SEMP TOSHIBA

BOLETINS E DICAS TÉCNICAS DE TV

BOLETINS E DICAS TÉCNICAS TV

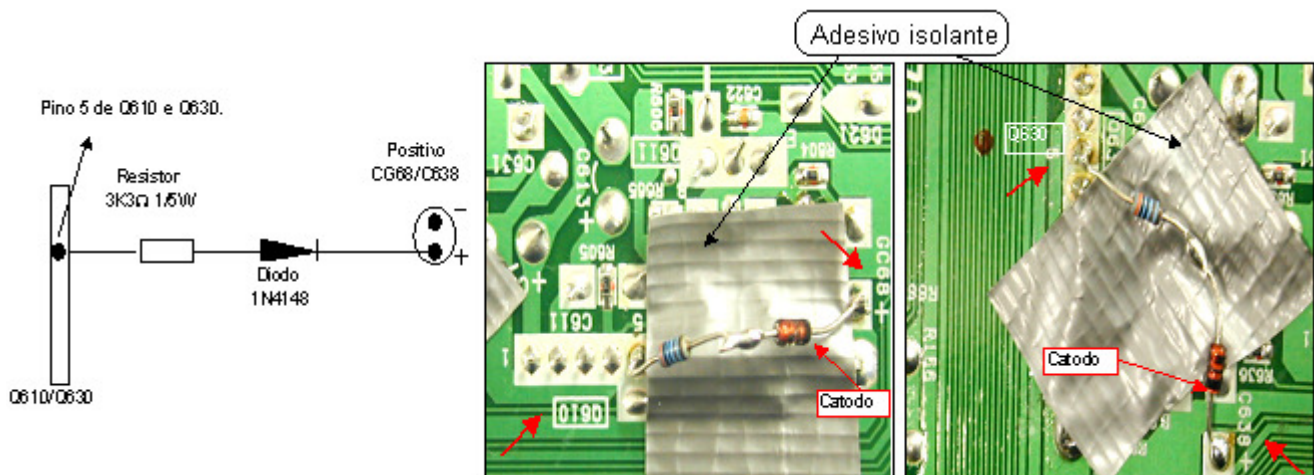
- 11.1 Acrescentar resistor de 3,3kΩ 1/5W em série com o diodo 1N4148 para eliminar FM com a TV em stand by. Este circuito não está previsto na PCI principal e deve ser montado nos dois circuitos amplificadores de áudio TDA2611 (Q610 e Q630). Q610 para o positivo de CG68 e o Q630 para p positivo de C638.

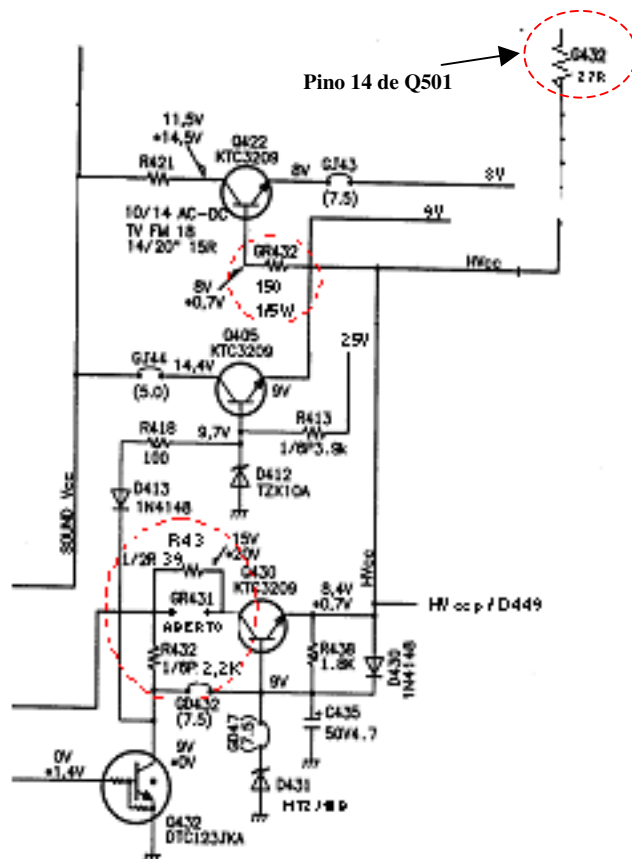
- 12.1 Na eventualidade de algum aparelho de TV que utiliza chassi U17 for encaminhado ao posto de serviço com sintoma de quando ligado em 220Vac fica em stand by e em 110Vac tem funcionamento normal, implementar as seguintes alterações:

Alterar de:		Alterar para:		Observação
Posição	N.E.	Descrição	N.E.	Descrição	
D431	531954	Diodo zen. 9V1	678047	Diodo zen. TZX10-A	Alterar
G432	342837	jumper 5mm	622810	Res. Meta. 27R SFR25H	Alterar
GR432	342846	jumper 7,5mm	353520	Resistor 150J 1/5W	Alterar
GR431	405305	Res. M. film. 120J SFR25H	-	-	Alterar
R430	406625	Res. M. film. 120J SFR25H	405305	Res. M. film. 39J SFR25H	Alterar
R511	119896	Res. Meta. 181J SFR25H AT26	530456	Res. Meta. 271J 1/2W AT26	Alterar
R432	306582	Resistor 2700J 1/5W	306564	Resistor 2200J 1/5W	Alterar

Obs.: O circuito deverá ficar conforme o esquema ao lado, os componentes a serem alterados estão circulados em vermelho. O resistor R511, que não consta na figura ao lado, sai do pino 49 do Q501.

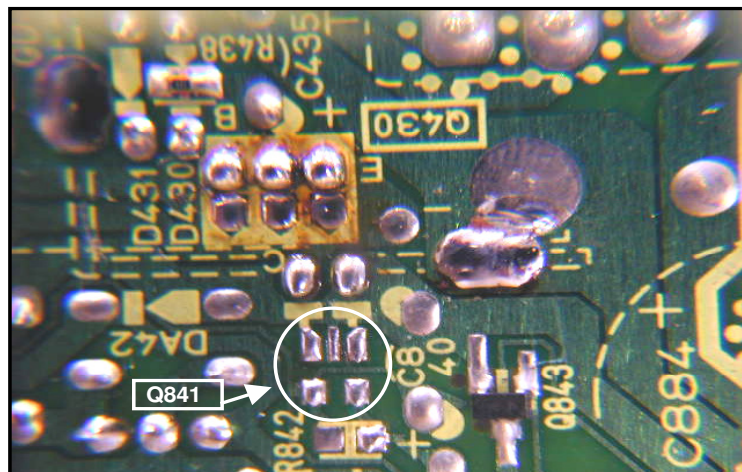
13.2 Como no chassi U13 a serigrafia que indica a posição Q841 do IC reset não foi impressa na PCI principal, observar na foto abaixo a localização deste componente usando como referência a posição Q430 onde se encontra um regulador de 9V. O chassi U14 tem impresso a serigrafia, não tendo este problema.

O diodo ret. 1N4148 poderá ser reaproveitado, o mesmo deverá sair da posição DA01 para a posição DB30, sendo solicitado apenas se estiver danificado.

Modo como foi montado o capacitor C435.

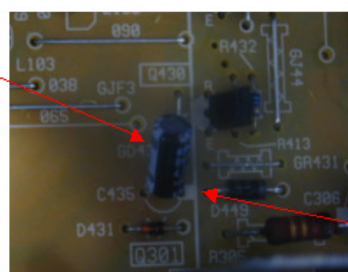
- 14.1 Durante o processo de produção dos aparelhos em destaque, um pequeno lote foi montado com o capacitor C435 invertido devido a uma falha de impressão da serigrafia da PCI.
- 14.2 É importante efetuar a substituição e inversão de polaridade deste capacitor por outro do mesmo valor, em todos aparelhos modelo TV1022 com chassi U14, U14R e U15 que chegarem à assistência técnica, independente do tipo de defeito.
- No chassi U15, atenção ao número de série, pois só deverá ser realizada esta alteração nos aparelhos anteriores ao número de série **AA009151**.

A serigrafia do capacitor C435 está invertida, sendo assim a polaridade do capacitor deverá ficar invertido ao desenho da serigrafia na PCI Principal.

Item	Posição	Alterar de:		Alterar para:	
		N.E.	Descrição	N.E.	Descrição
1	C435	-	-	537823	Cap. elco. 4R7 M 100V RT050

Modo como deverá ser montado o capacitor C435.

O circuito de deflexão horizontal deverá ficar conforme esquema abaixo:

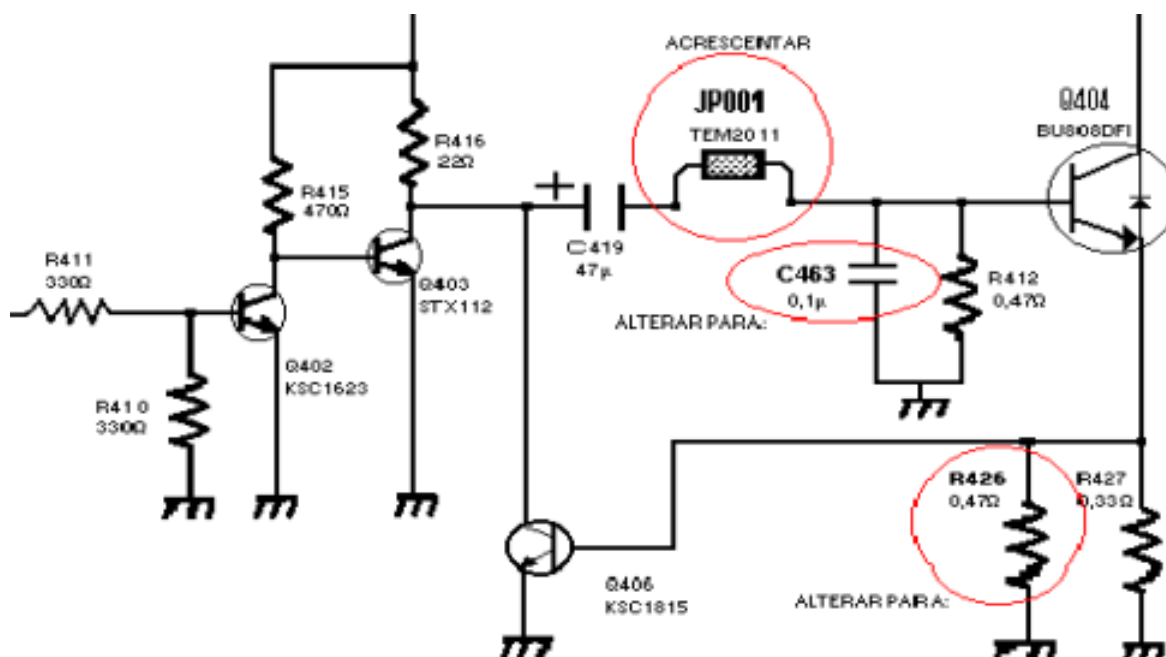
16.1 As alterações descritas abaixo, tem o objetivo de solucionar a queima do transistor de saída horizontal em modelos TV's 10", 14" e 20" mono/st que utilizam chassis U14, U14R, U15 e U16.

- Antes de substituir o transistor Q404 BU808DFI, verifique se o transistor Q406 e o capacitor C419 estão alterados;
- Substituir o capacitor cerâmico C463 de 2200nF para 100nF;
- Substituir jumper JP001 por bobina de choque TEM2011;
- Substituir resistor R426 de 0,33Ω por 0,47Ω.

Alterar de:			Alterar para:	
Posição	N.E.	Descrição	N.E.	Descrição
C463	311923	Cap. cera. 2200 K Y5F	567595	Cap. cera. 104 Z 25V 1608
JP001	342846	jumper 7,5mm	456606	Bobina choq. TEM2011 AT26
R426	620000	Res. Meta. R33J SFR25H 150A	623588	Res. Meta. R47 J SFR25H 150A

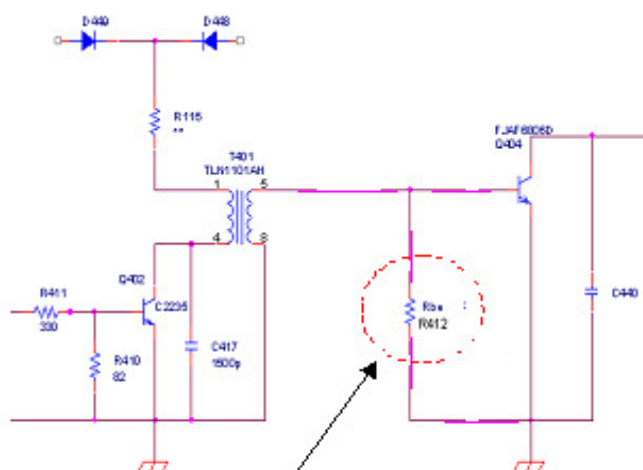
- 17.1 **Problema:** Queima no campo do transistor Q404 do fabricante Fairchild, N.E. 117843 e descrição trans. FJAF6806DYDTBTU.
- 17.2 **Solução:** Incluir um resistor de 33Ω 1/5W, na posição R413 em aparelhos com chassi U17 que utilizam transistor Q404 da Fairchild N.E. 117843 trans. FJAF6806DYDTBTU.

Acrescentar um resistor de 33 ohm na posição R412 que vai da Base para o Emissor do Q404.

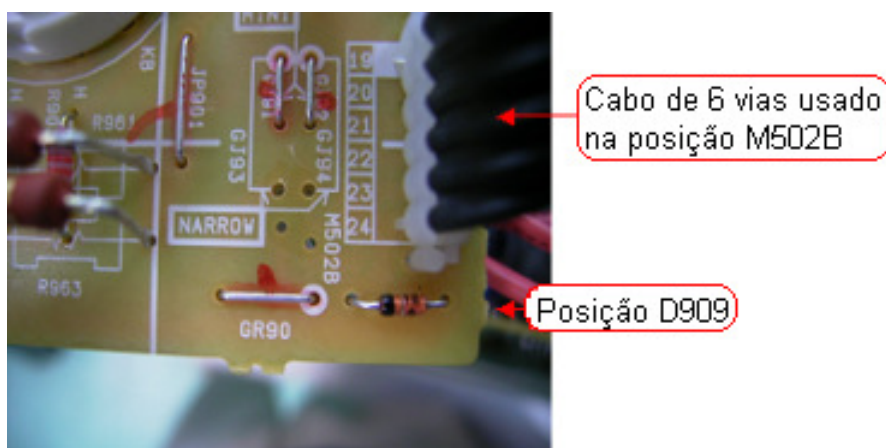
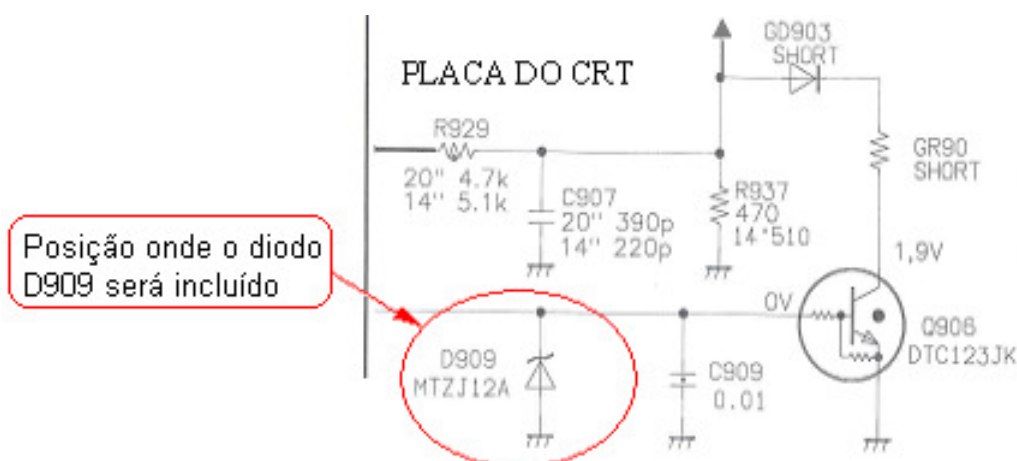
- 18.1 Os aparelhos televisores de 10 e 14 polegadas ACDC que utilizam o chassis U15, U16 e U17, com o transistor SMD na posição Q906 (DTC123JK) na PCI do cinescópio, deverá ser colocado um diodo zenner de 12V (N.E.: 304655) na placa do CRT.
- 18.2 O diodo deverá ser inserido ao lado do cabo de seis vias (M502B), onde já existe a furação. O catodo do diodo deverá ser conectado a base do transistor Q906 e o anodo ao terra.

Item	Posição	Descrição	
		N.E.	Descrição
1	D909	304655	Diodo zen. MTZJ12A

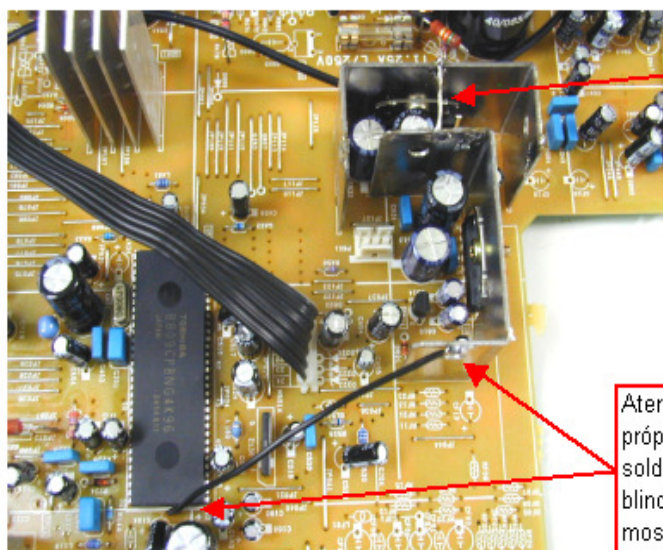
- 21.1 Quando houver reclamação de captação de FM no televisor com volume baixo ou com mute acionado, interligar os dissipadores dos ICs de saída de áudio Q610 e Q630 com um pedaço de fio nu e ligando o dissipador do Q610 para o terra, conforme figura abaixo.

Soldar um pedaço de fio nu interligando os dois dissipadores Q610/ Q630 dos Amplificadores de Áudio como mostrado em detalhe na foto ao lado.

Aterrar os dissipadores soldando uma ponta do fio no próprio dissipador de Q610 e a outra ponta deverá ser soldada em uma fenda prevista para colocação da blindagem de Q501 localizada bem ao lado como mostrado em detalhes na foto ao lado.

Figura para conexão dos componentes:

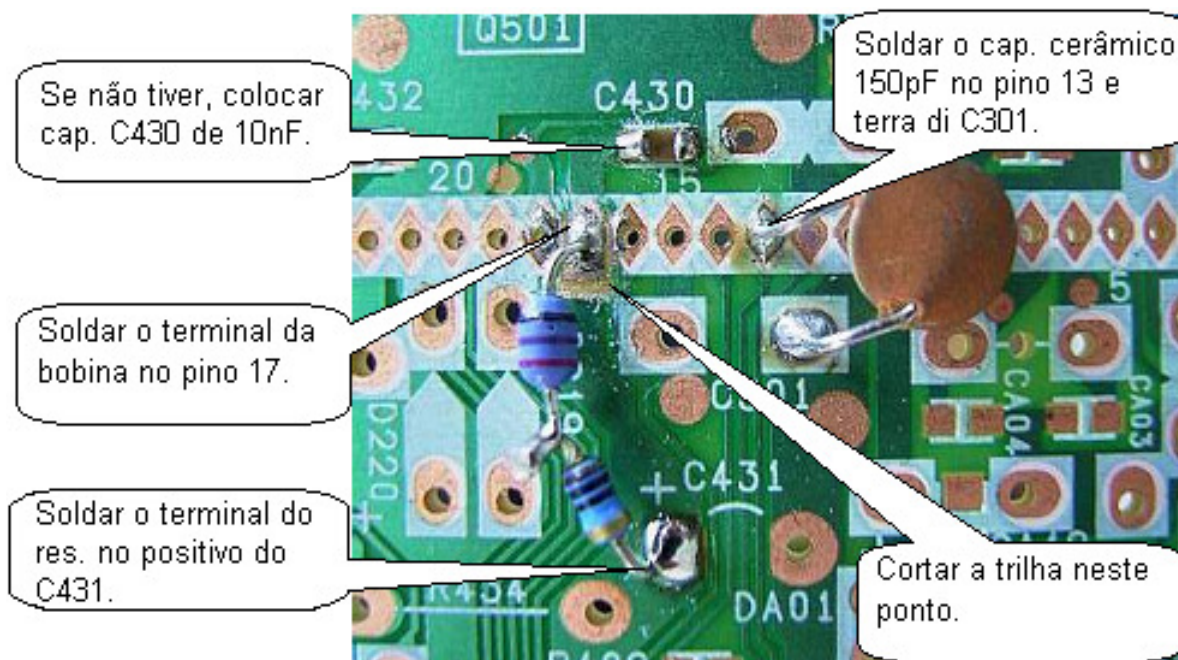
- Verificar se na posição C430 possui componente. Caso contrário, inserir um capacitor cerâmico de 10nF discreto ou do tipo SMD;
- Cortar a trilha de cobre próximo ao pino 17H-Vcc de Q501;
- Interligar o ponto cortado com um resistor de 10Ω 1/5W em série com uma bobina de 27uH. O terminal da bobina tem que se ligado no pino 17 de Q501 e o terminal do resistor no positivo do C431;
- Soldar um capacitor cerâmico de 150pF entre o pino 13 (Hout) de Q501 e a ilha do terminal terra do capacitor C301.

Alterar de:		Alterar para:	
Posição	N.E.	Descrição	N.E.	Descrição
C430	-	-	526817	Cap. cera. 103M 50V
sem pos.	-	-	533649	Cap. cera. 151 J 50V
sem pos.	-	-	407492	Bobina choq. 27 uH
sem pos.	-	-	353584	Resistor 10J 1/5W
